**Avis délibéré de la Mission régionale
d'autorité environnementale de Bretagne sur
le projet d'aménagement du "Poumon Vert" à Pontivy (56)**

n°MRAe 2020-008367

Figure 2 : Plan de situation du projet (source : dossier).

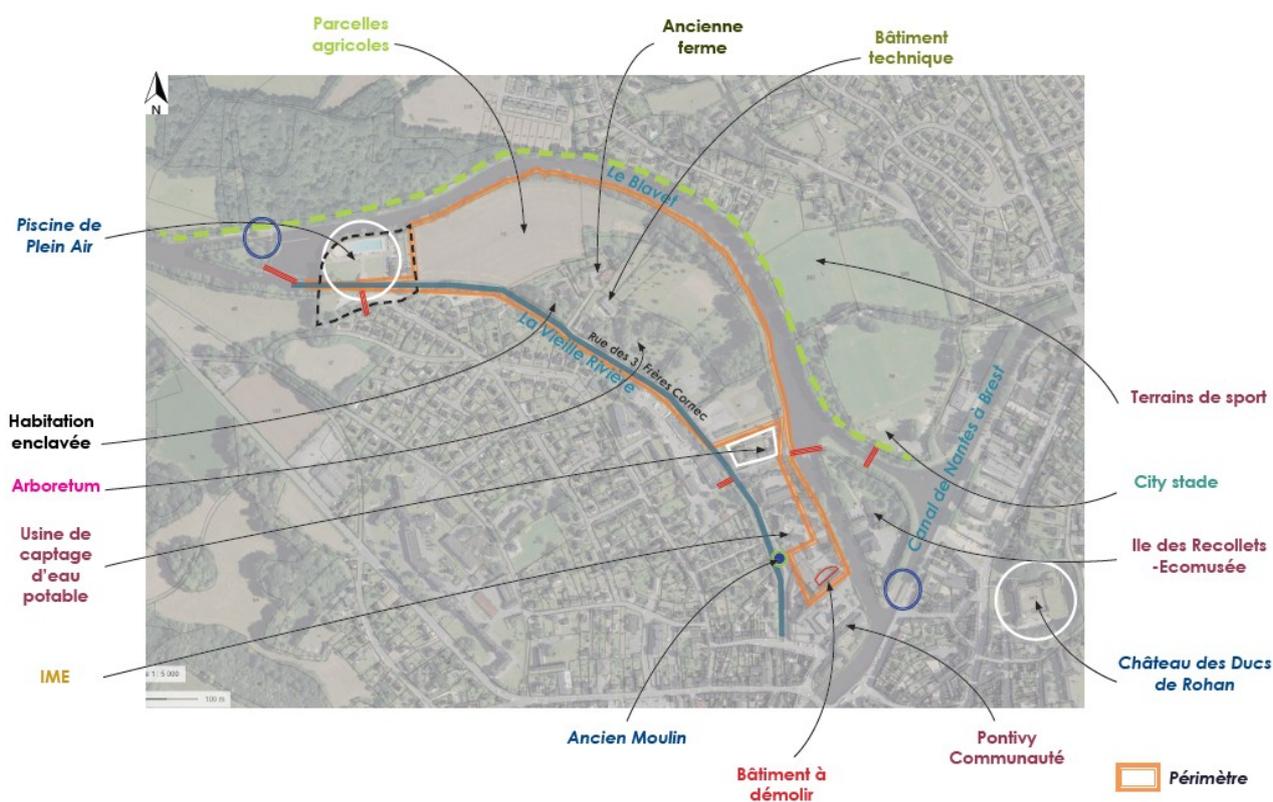
Le dossier est focalisé sur l'aménagement de la partie centrale du projet, laissant de côté l'aménagement du parking végétalisé au sud et la démolition préalable d'un ancien bâtiment de l'hôpital, alors même que ces opérations font partie intégrante du permis d'aménager. Or l'évaluation devrait englober tous ces travaux en application de l'article L 122-1 du code de l'environnement¹⁰. Le périmètre de l'évaluation environnementale est donc incomplet.

L'Ae recommande de compléter le dossier par une évaluation environnementale de la partie sud du projet (projet de parking végétalisé) incluant la démolition de l'ancien bâtiment de l'hôpital.

Figure 5 : Risques naturels et usage de la ressource en eau (source : dossier) ; le PPRI est figuré en hachuré orange.

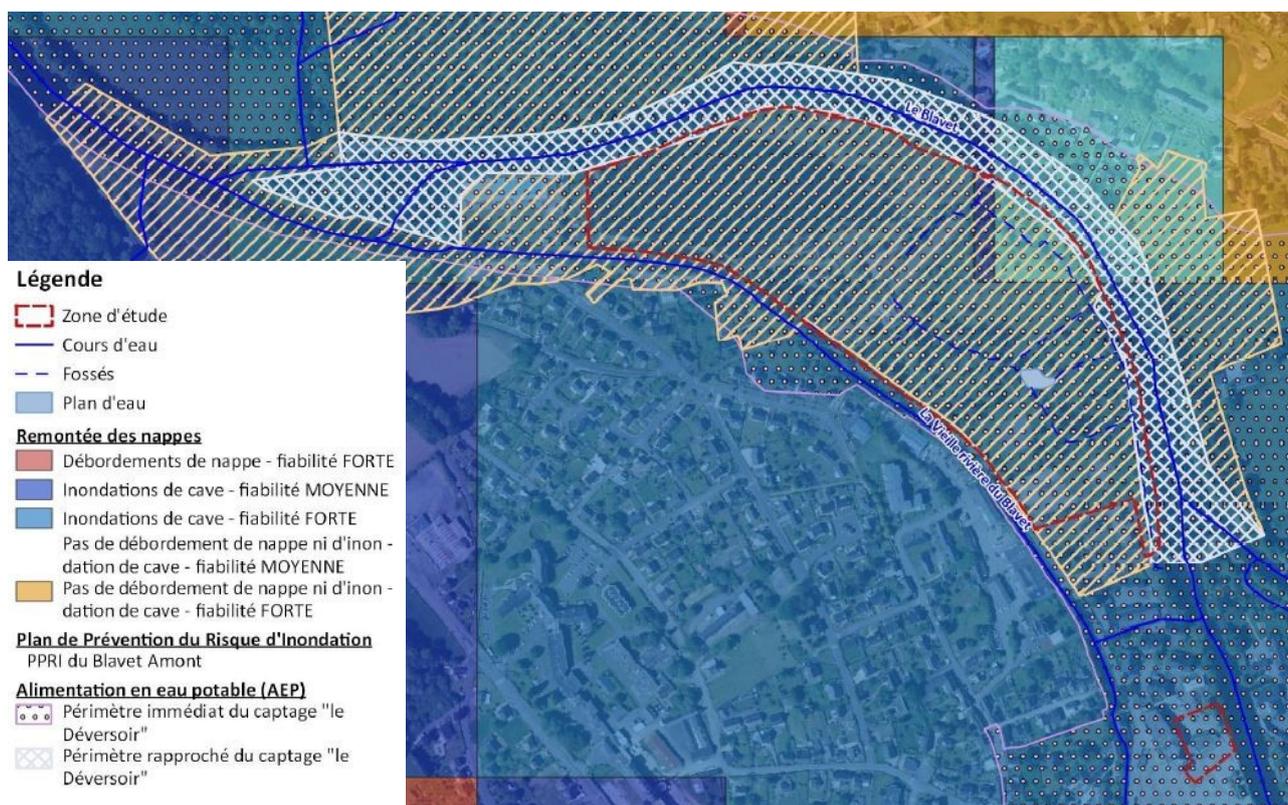
Le captage d'eau potable du Déversoir et ses périmètres de protection « zone sensible/zone complémentaire » sont présents au sein de la zone d'étude. La compatibilité du projet avec ces périmètres ne fait pas l'objet d'une démonstration, alors que certains points posent des questions, notamment la création d'ouvrages de rétention des eaux pluviales, dont l'adéquation avec l'interdiction de mares et étangs en zone complémentaire prescrite par l'arrêté de protection n'est pas démontrée. Pour la phase travaux, les engins de chantiers, stocks de matériaux, déchets de chantiers, zone de lavage de toupie, base-vie des entreprises seront localisés hors des périmètres immédiats et rapprochés du captage d'eau potable, au sein d'une aire dédiée et étanche, afin d'éviter tout impact. L'analyse des impacts sur le captage en phase définitive n'est pas étayée, et est surtout orientée sur les risques d'incidences négatives sur les eaux souterraines, alors que le captage est une prise d'eau de surface. **Au final, si, sur le principe, le projet n'est pas incompatible avec la protection du captage, la démonstration qu'il ne porte pas atteinte à la ressource en eau et respecte les exigences de l'arrêté est très insuffisante.**

L'Ae recommande de compléter le dossier par une démonstration de l'adéquation du projet avec la protection de la ressource en eau et de préciser les mesures de suivi qui seront mises en œuvre pour assurer l'absence d'impacts sur le captage d'eau potable.
